嘉磐惠文

4 樓 F 戶

客戶工程變更單

F戶 地坪材質範圍示意平面圖

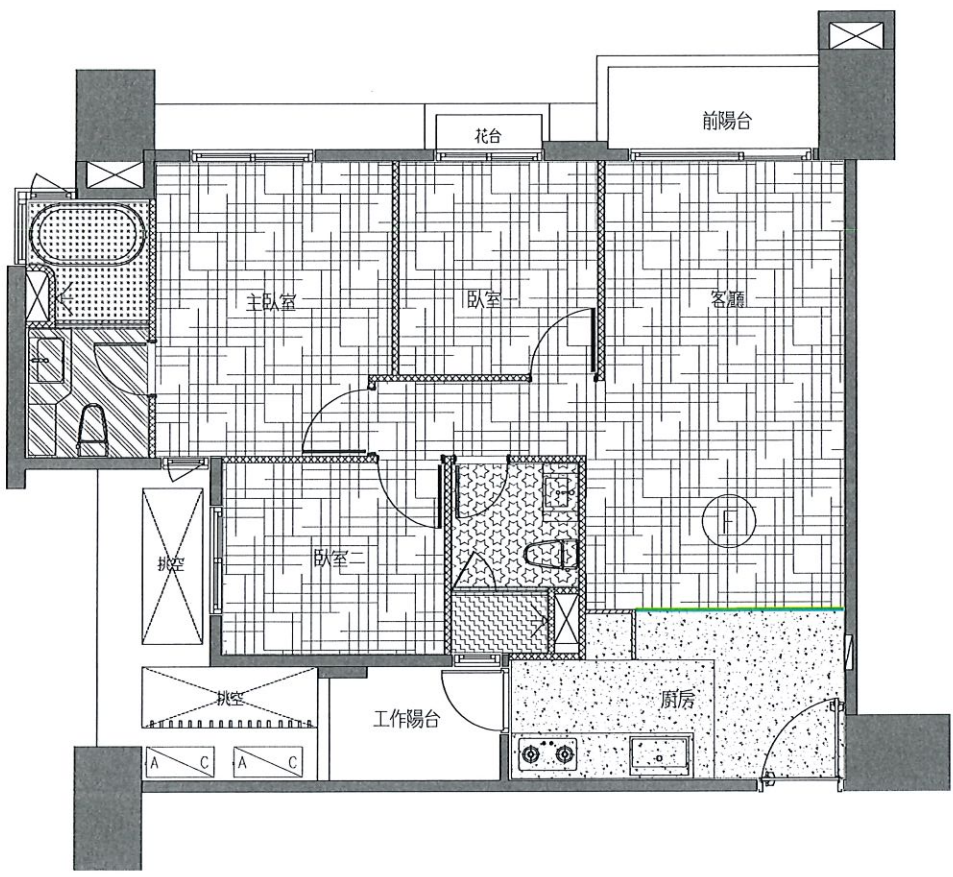
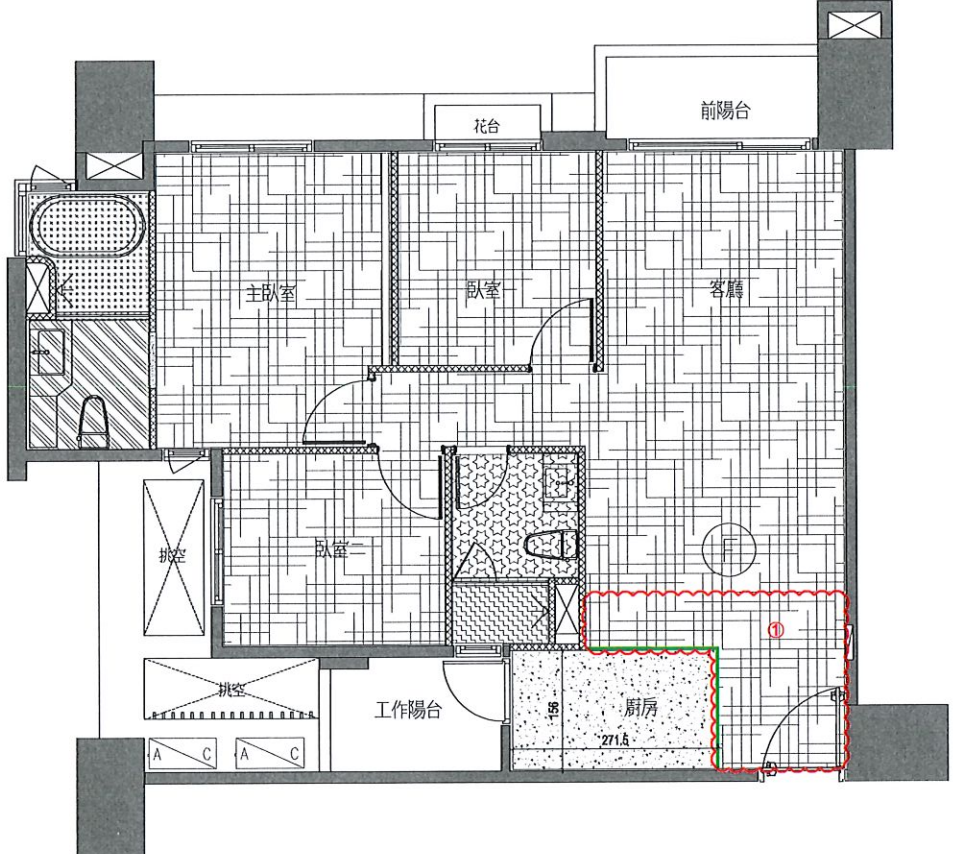
1.玄關地坪磁磚範圍變更

a.追加玄關木地板

b.地坪收邊條追加(無價差)

※磁磚範圍變更依圖所示

F戶 天花板範圍示意平面圖(套上層樑)

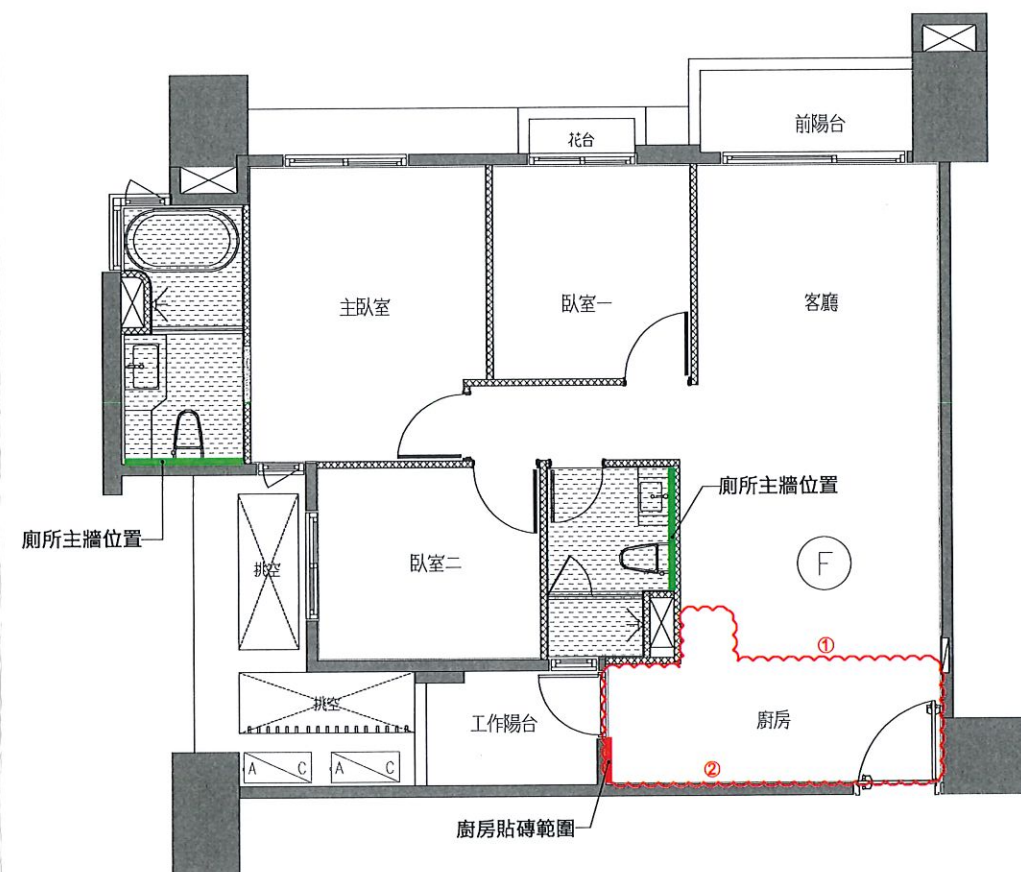
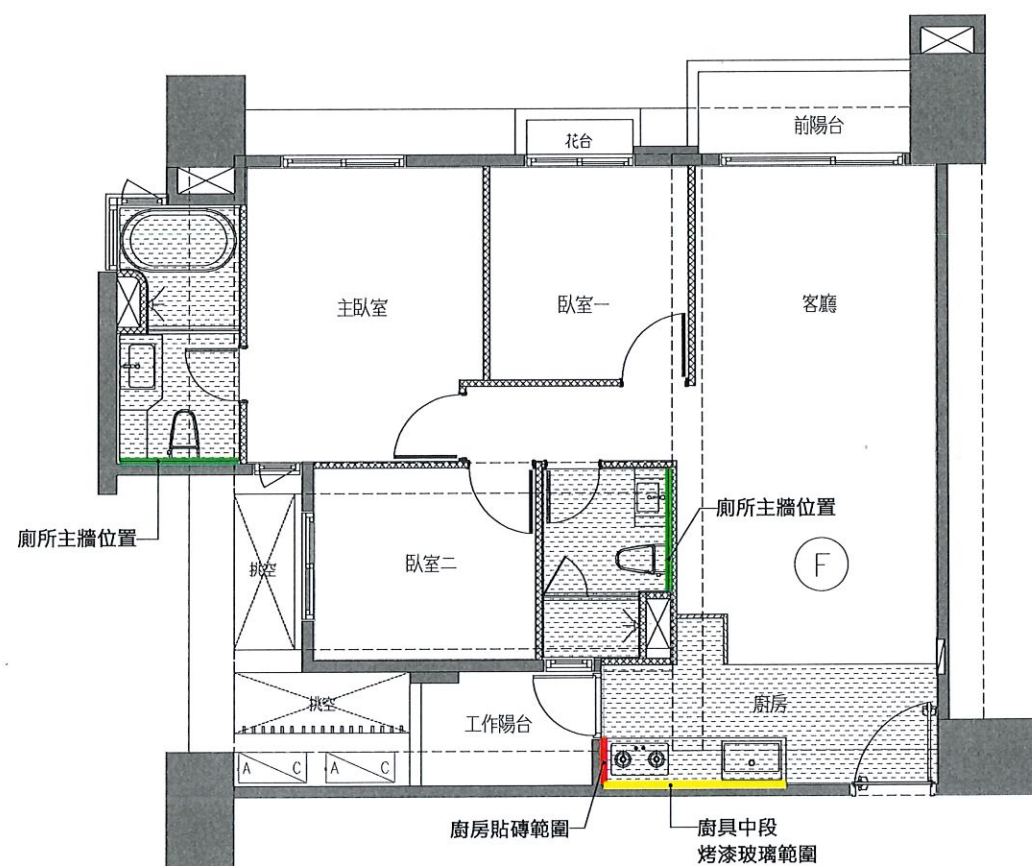
1. 廚房天花板、立板、燈具x2
、油漆塗減 (結構頂版塗線外)

2. 廚具中段烤漆玻璃塗減 不刷漆

a. 烤漆背面牆粉光面不刷漆

F戶 插座及弱電位置示意平面圖

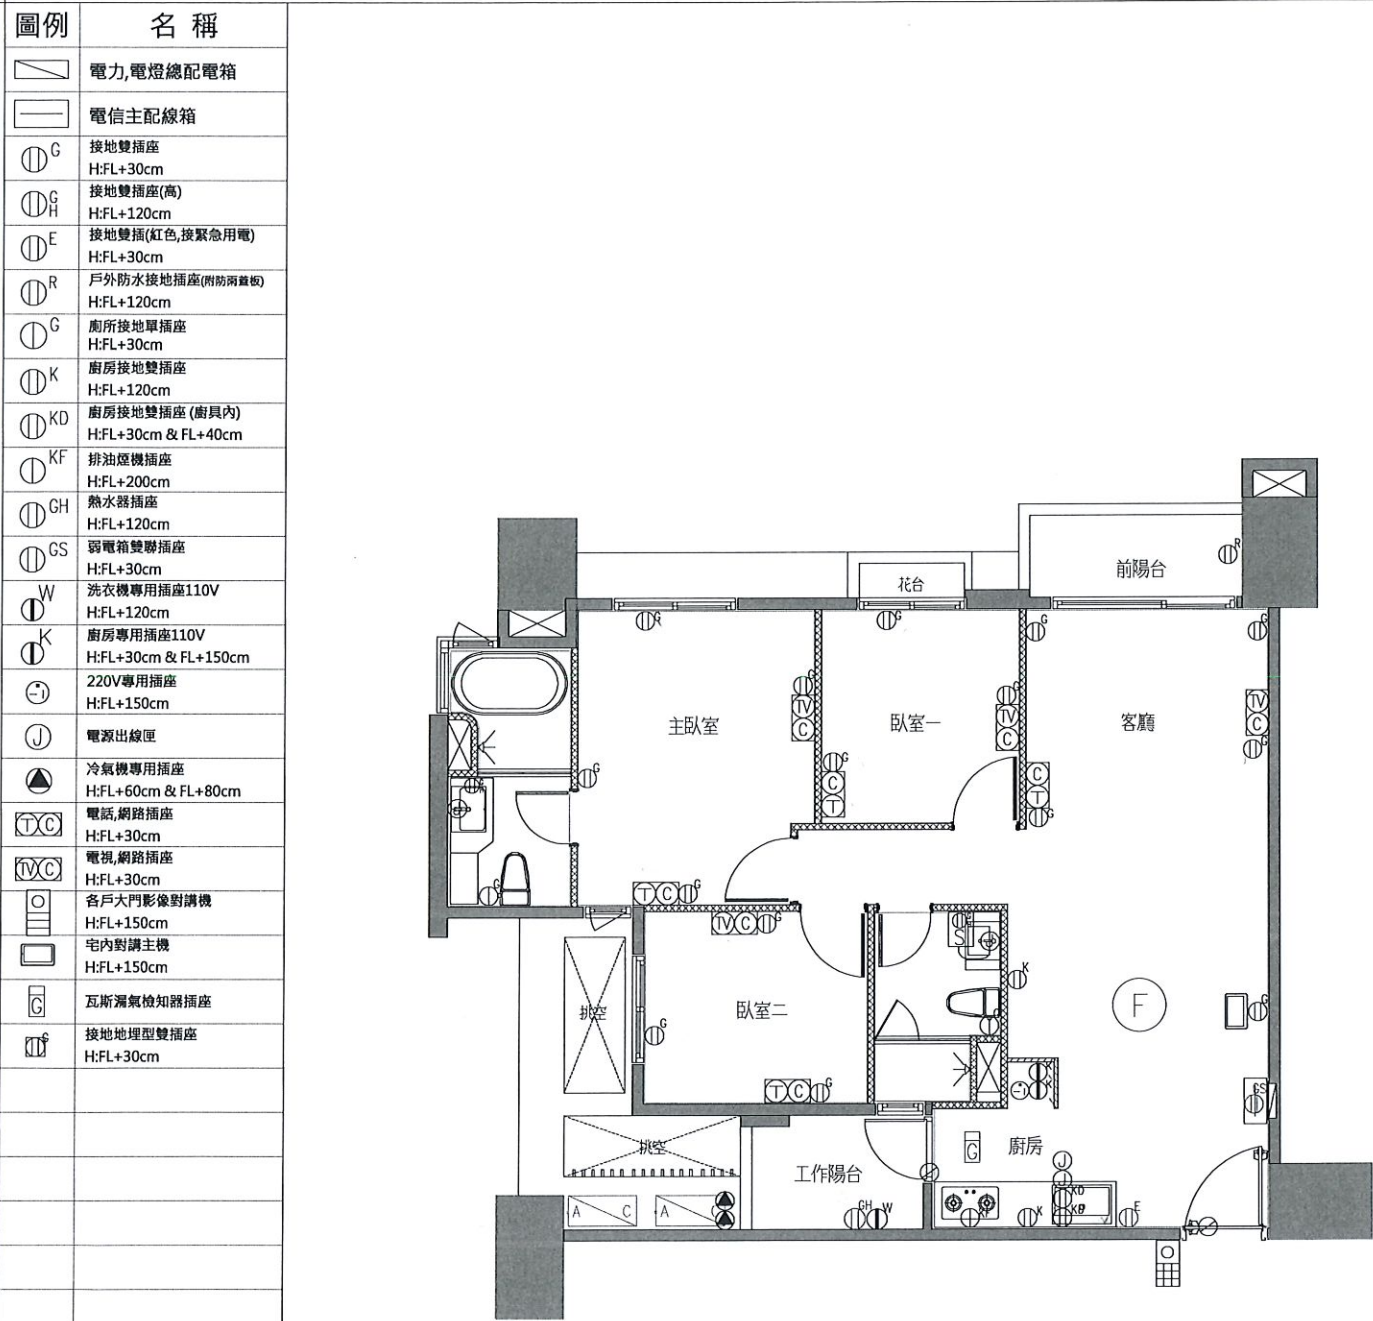
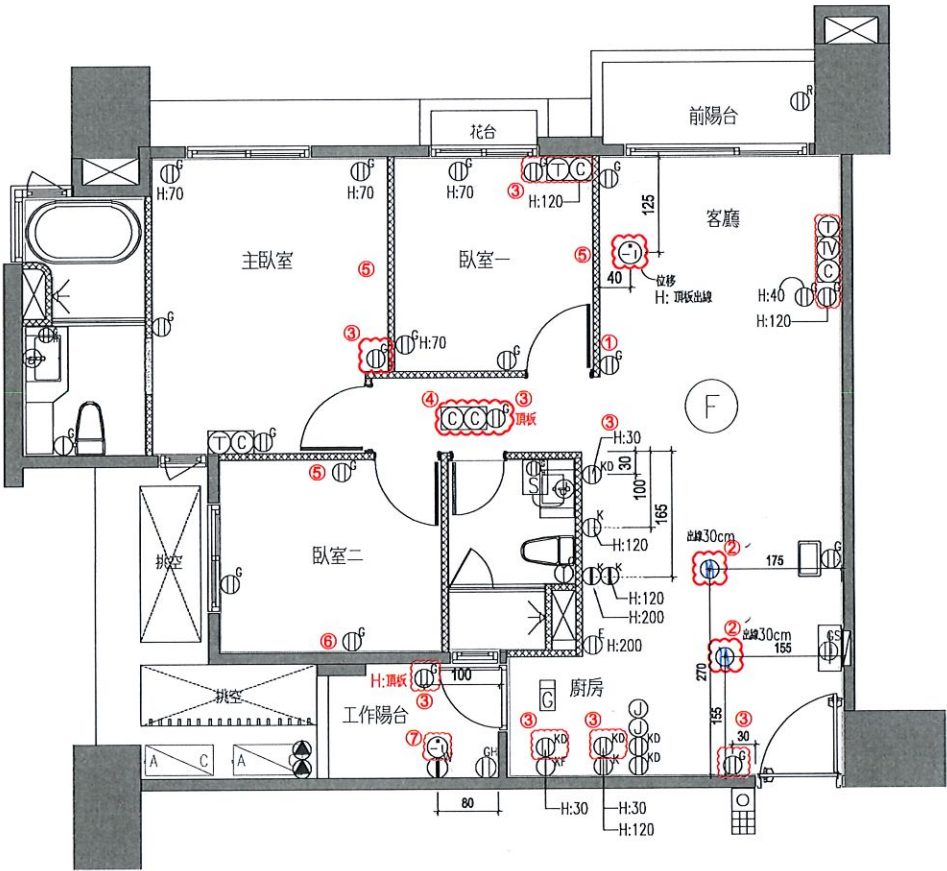
- 1.追減網路 (C)x1 (客廳)
- 2.追加110V地板出線x2 (增加插座及出線)
- 3.追加110V插座x8 (出線)
- 4.廊道頂版追加(C)x2個
- 5.(TV,C)追減x3
- 6.(T,C)追減x1
- 7.工作陽台追加220V插座x1

※位移變更位置詳附圖所示

F戶 電燈開關及迴路示意圖(套上層樑)

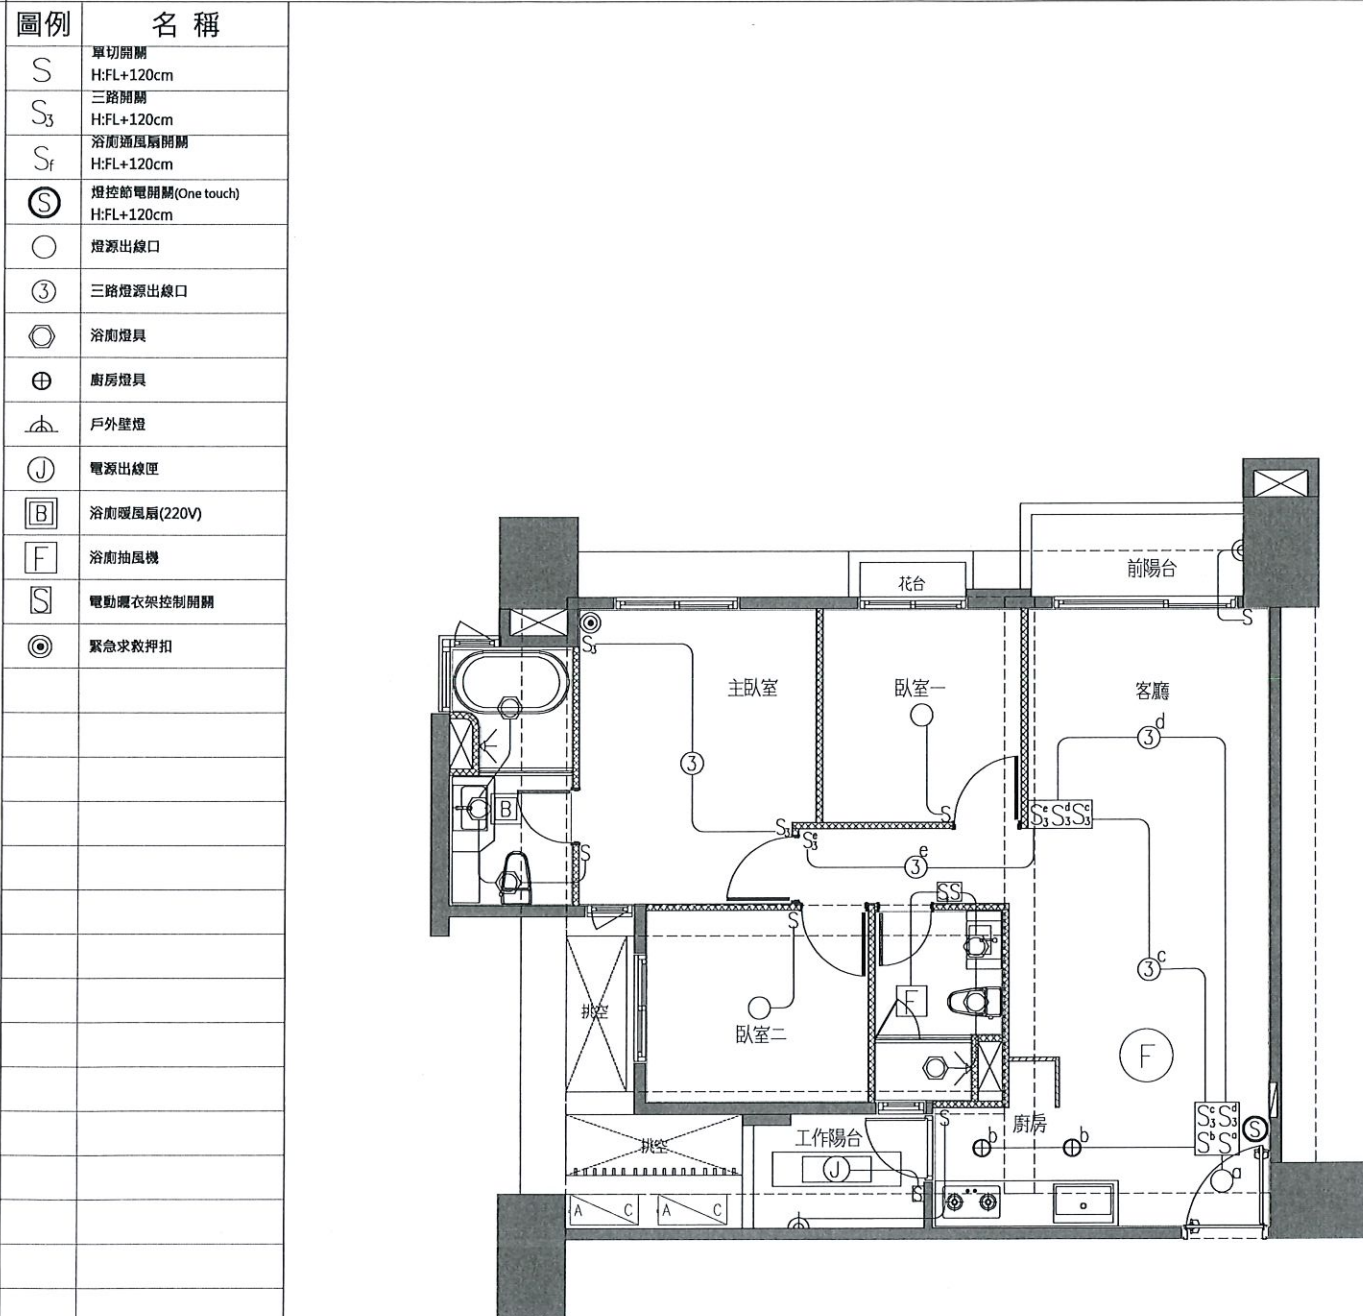
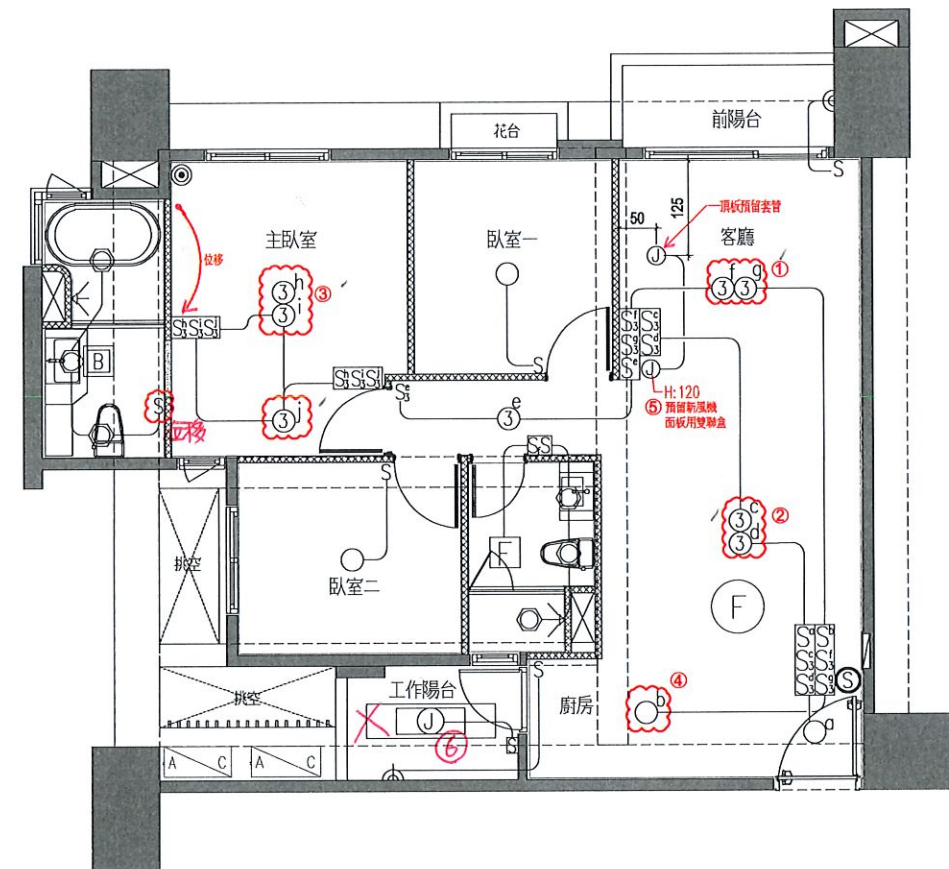
- 1.客廳追加燈具雙切迴路x1
- 2.餐廳追加燈具雙切迴路x1
- 3.主臥室追加燈具雙切迴路x2
- 4.廚房天花板燈具追減x2顆
- 5.預留新風機面板用「雙連盒」及套管至頂版x1
- 6.工作陽台曬衣架追減x1

F戶 給水示意平面圖

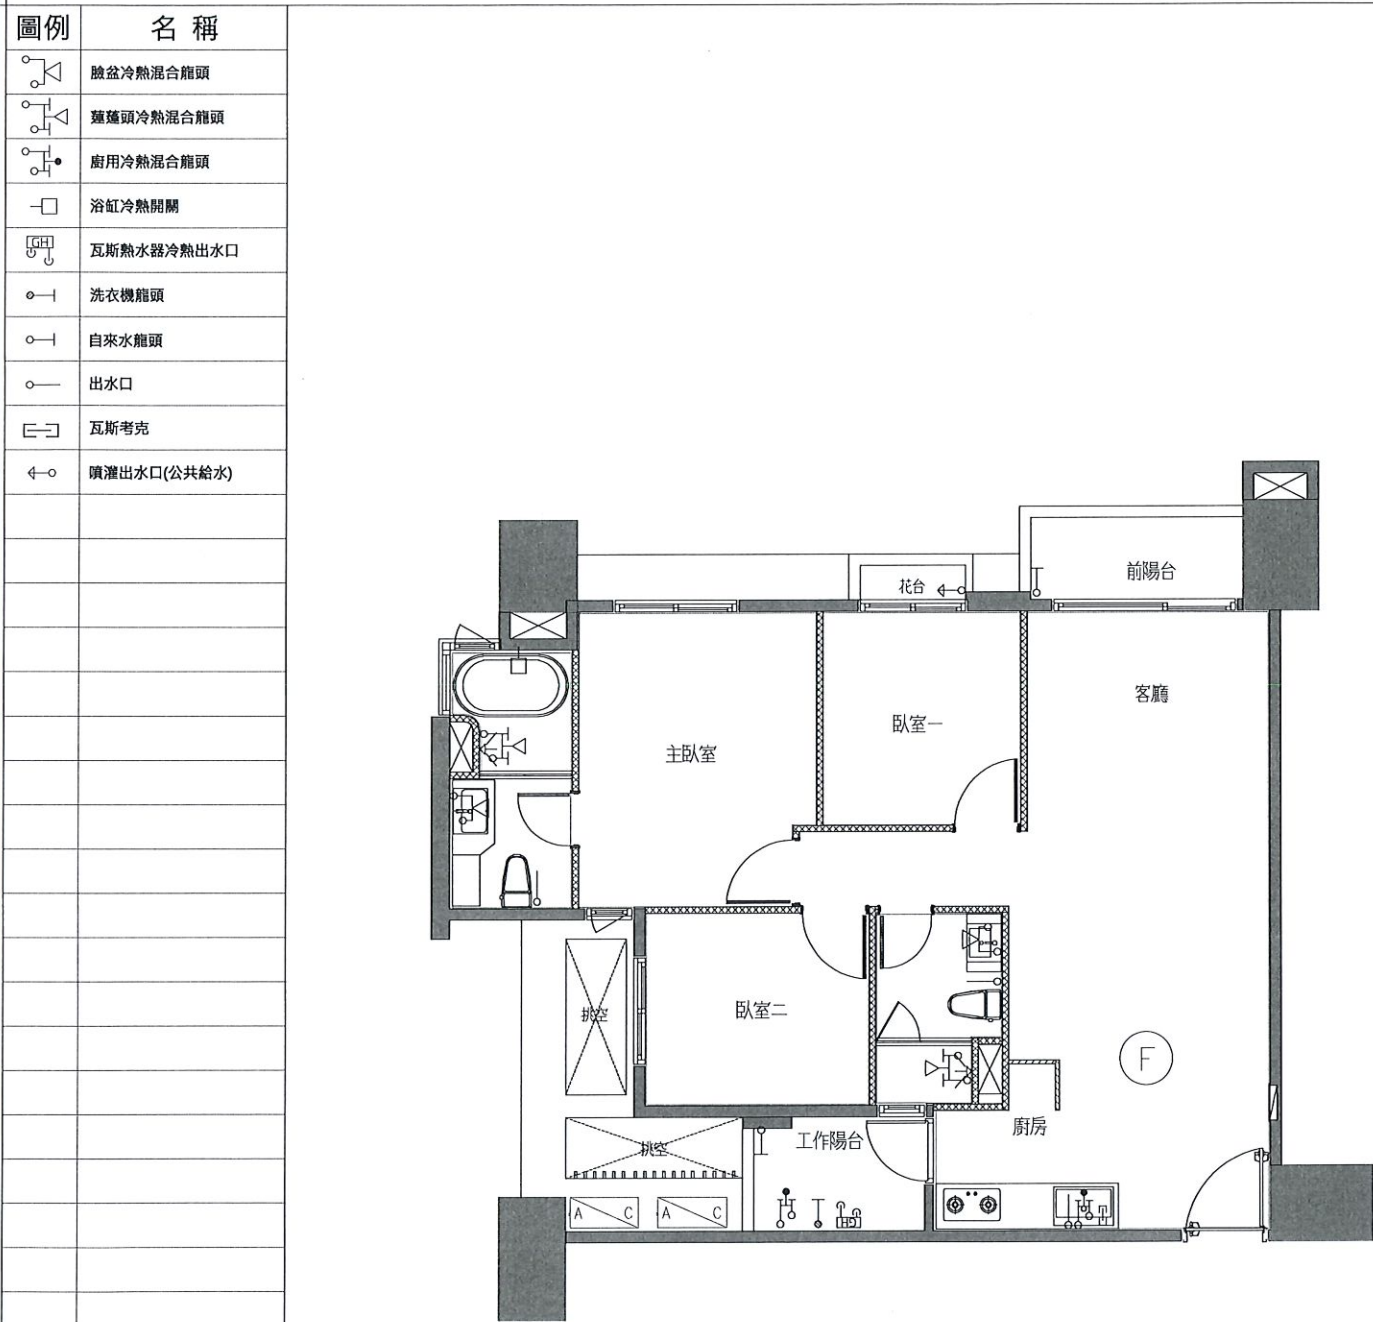
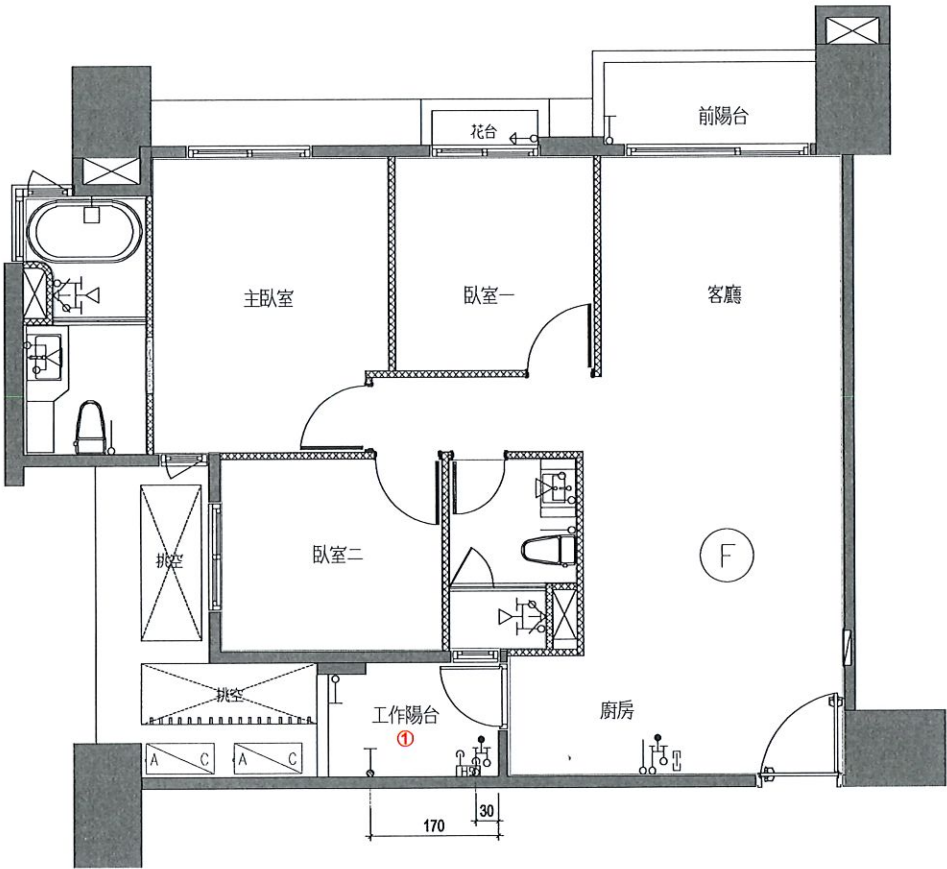
1.工作陽台給水位移，詳附圖

※位移變更位置詳附圖所示
※瓦斯管線位置依瓦斯公司設置，不受理增設或變更。
